UK Reißinger Bach, Laillinger Bach und Mooskanal Behördenabstimmung

Vorentwurf des UKs (Stand 26.11.2020¹) wurde am 11.02.2021 mit Bitte um Stellungnahme an die Fischereifachberatung, die uNBs in DGF und DEG, das AELF Landau sowie den LPV DGF verschickt.

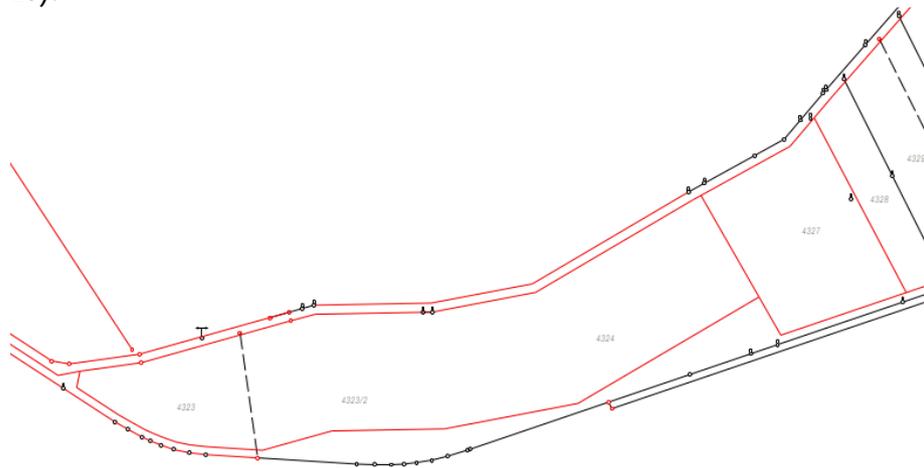
- R04: Hier ist der Neubau zweier Brücken vorgesehen. Bauzeit in ca. 8 Jahren. Der Standort der Brücken soll soweit nach Norden verschoben werden, dass die entsprechenden Radien zum Radweg eingehalten werden können (siehe neu gebaute Brücke bei R05).
- R05: Diese Brücke ist bereits mit leicht verändertem Standort neu gebaut.
- R06: Die TG ist im Besitz der Flurstücke 2805 und 2806. Unter Beachtung der jeweiligen Pachtdauer kann aber über die Flächen verfügt werden.

- L07: keine Maßnahme vorgesehen.
- L08: Diese Maßnahme (in unserer Planung 516465) ist zum Ausbau für 2021/2022 vorgesehen. Dabei sollen in einem linksseitigen Pufferstreifen von 5m Breite punktuelle Geländemodellierungen durchgeführt werden.
- L09: Die nördlich an das Gewässer angrenzende Gewanne hat für die landwirtschaftliche Nutzung eine ungünstige Form. Falls ausreichend öffentliche Flächen zum Tausch zur Verfügung ständen, könnten punktuell breitere Bereiche zur Gewässergestaltung ausgewiesen werden und für die Landwirtschaft eine parallele Bewirtschaftung erreicht werden (siehe Skiz-

ze).
